議第153号 契約の変更について

工事名称	呉市し尿等前処理施設整備工事
図面名称	位置図
呉市環境部環境施設課

工事名称	呉市し尿等前処理施設整備工事	
図面名称	管理棟	杭伏図
呉市環境部環境施設課

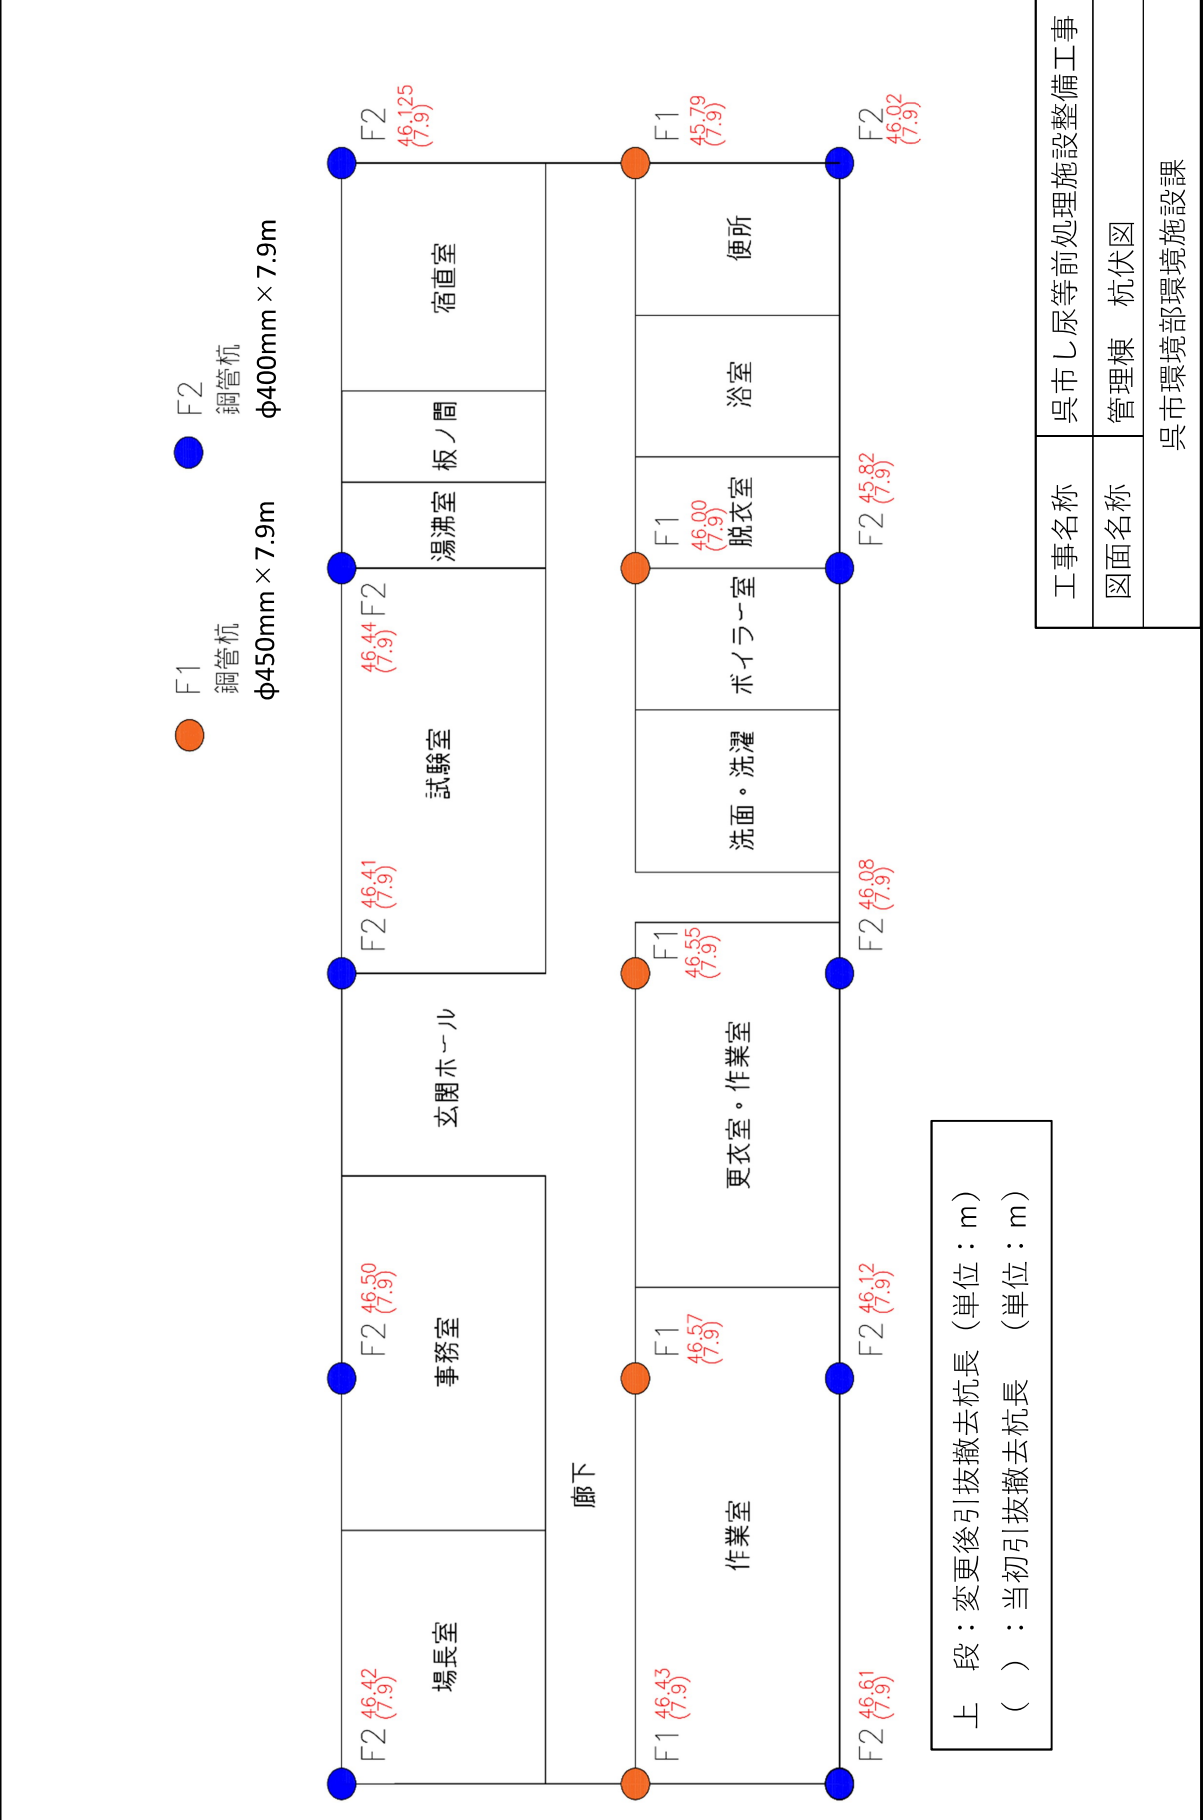
本件工事の施工に当たり、敷地造成のため、東部処理場管理棟の解体を行ったところ、基礎杭が、当初想定した長さよりも長いことが判明したため、当初設計を変更して施工する必要が生じたこと等から、契約金額の増額をするものです。

上 段：変更後引抜撤去杭長 (単位：m)
 ()：当初引抜撤去杭長 (単位：m)

契約金額を15,081,000円増額します。
